**Европейская экономическая комиссия****Комитет по внутреннему транспорту****Всемирный форум для согласования правил  
в области транспортных средств****Рабочая группа по общим предписаниям,  
касающимся безопасности****Сто девятнадцатая сессия**

**Правила № 116 ООН (противоугонные системы  
и системы охранной сигнализации)****Предложение по поправкам серии 01 к Правилам № 116  
ООН (противоугонные системы и системы охранной  
сигнализации)****Представлено экспертом от Международной организации  
предприятий автомобильной промышленности\***

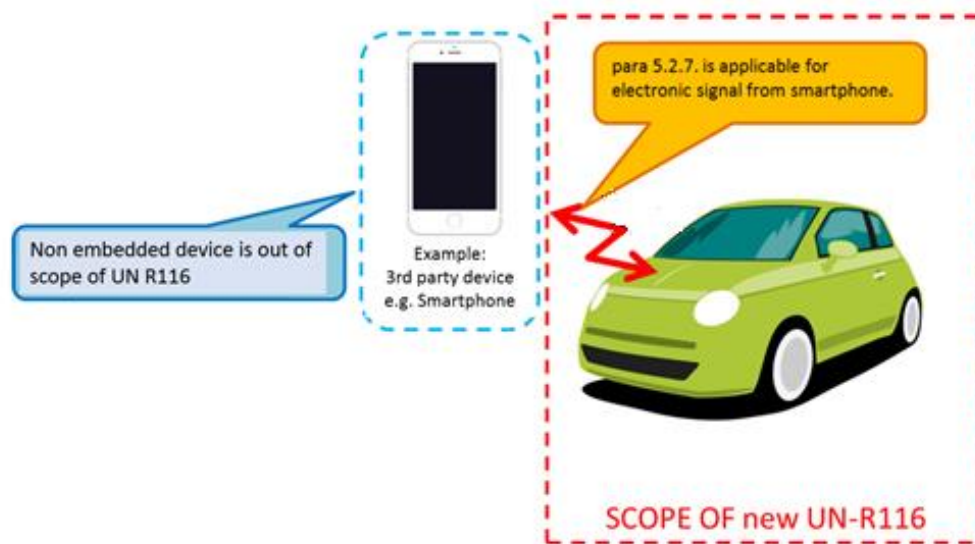
4. В соответствии с действующим определением термина «ключ» распространять понятие «только при помощи этого устройства» на смартфон нельзя. Именно по этой причине в определение было добавлено понятие «электронное решение». Аппаратные средства (например, смартфон) и программное обеспечение, передающее «электронное решение» на транспортное средство, под действие Правил № 116 ООН не подпадают. Если электронное решение определяется в качестве соответствующего ключа, то было бы разумным предусмотреть, чтобы это электронное решение, передаваемое с помощью аппаратных средств, отвечало требованиям пункта 5.2.7 (электрические/электронные системы блокировки — см. рисунок ниже).
